### 三相モータ(わく番号200LD) 外扇カバー変更のお知らせ

スーパーラインプレミアムシリーズ SF-PR 形  
わく番号：200LD

表1. 外扇カバー変更内容

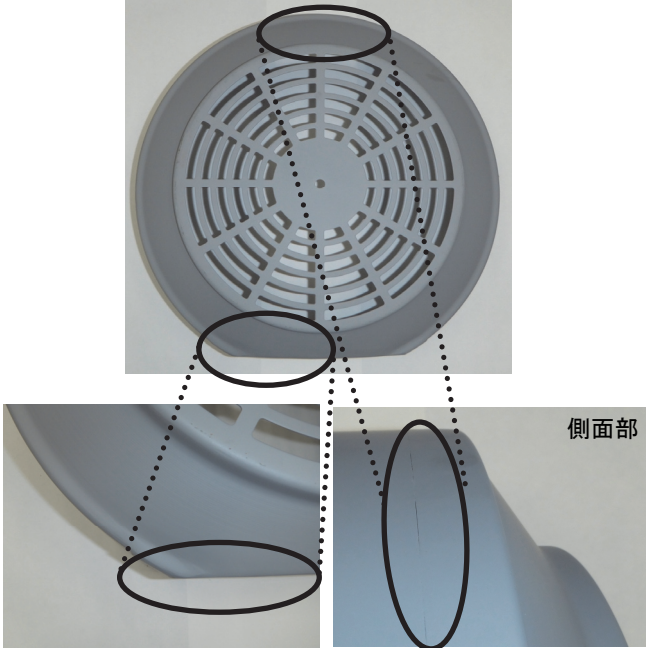
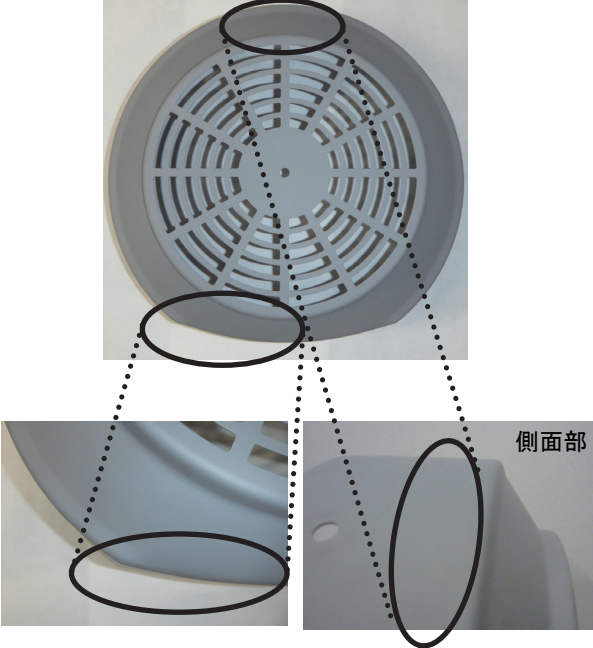
上記対象機種の外扇カバーについて、製造方法を継ぎ溶接からプレス成型に変更します。  
このため、表1に示すように下部に若干の丸みを持たせる形状に変更します。  
その他の寸法は変更なく、従来品との互換性があります。  
また側面部の溶接による継ぎ目が無くなります。

変更前	変更後
<p>&lt;継ぎ溶接品&gt;</p>  <p>側面部</p>	<p>&lt;プレス成型品&gt;</p>  <p>側面部</p>
